Avis Technique 6/08-1823*01 Add

Additif à l'Avis Technique 6/08-1823

*Fenêtre PVC
à la française
oscillo-battante*

Le Groupe Spécialisé n° 6 « Composants de baie, vitrages » de la Commission chargée de formuler les Avis Techniques a examiné, le 16 décembre 2010, la demande formulée par la société VEKA SAS de voir compléter l'Avis Technique 6/08-1823 de la façon suivante.

art. 104 287

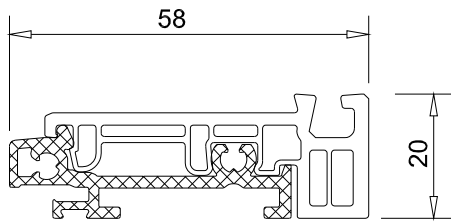
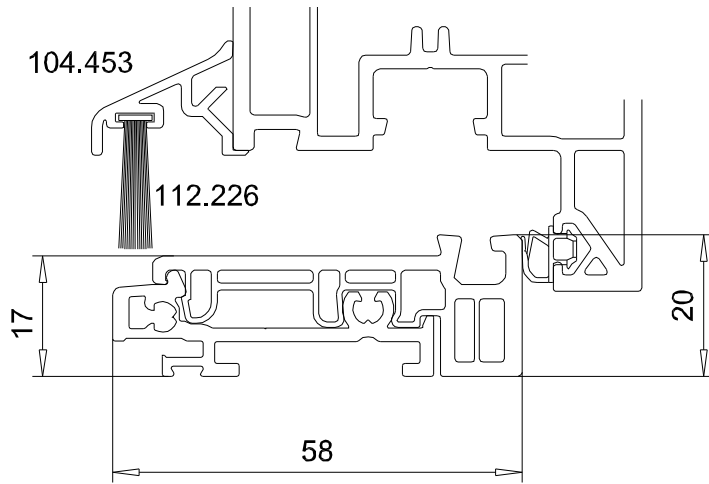
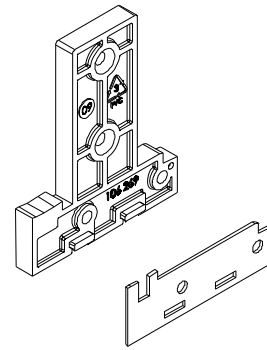
Cet additif voit entre autre l'ajout de 2 seuils obtenus par clipage de profilés PVC et aluminium

- Seuils réf. : 104 287, 104 288.
- Pièces d'appui : 104 320, 104 321.

Les seuils à rupture de pont thermiques 104.287 et 104.288 peuvent être montés par contre profilage des montants sur les seuils. La fixation est assurée par les embouts 106270 et 106271 complétée par des patins en silicone 106270 et 106272.

Les seuils 104 287 et 104 288 ne sont pas prévus pour être posés sur des menuiseries avec meneaux.

Dans le cas d'une partie fixe latérale, l'utilisation des seuils 104 287 et 104 288 n'est pas prévue.

102.283

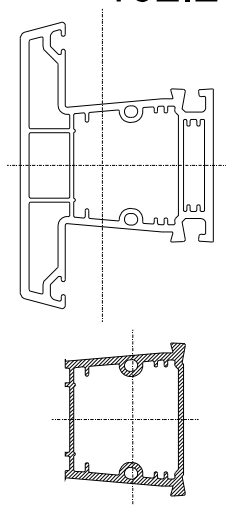
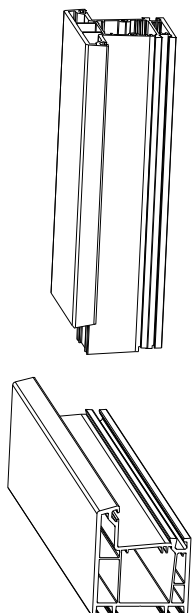
Le meneau/traverse 102 283 peut s'assembler sur les dormants 101 180, 101 182, 101 184, 101 186, 101 188, 101 190, 101 192, 111 035, 111 036, 111 037, 111 040, 111 041 par thermo soudure à plat.

Les soudures à plat doivent être réservées aux fabrications certifiées et validées pour chaque type de machine de façon que le cordon de soudure rende étanche les chambres de renfort des profilés assemblés.

102.284

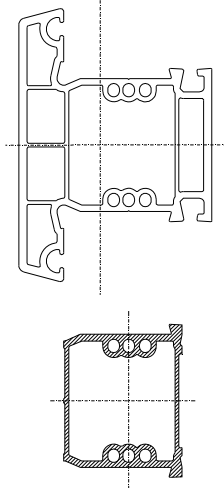
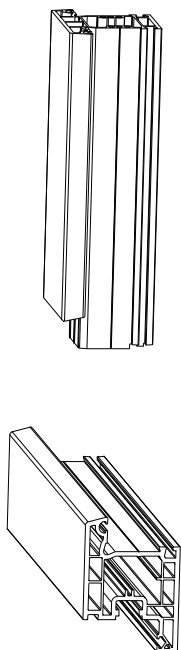
La traverse 102 284 peut être assemblée avec les profilés 103 285, 103 154 et 103 286 par thermo soudure à plat.
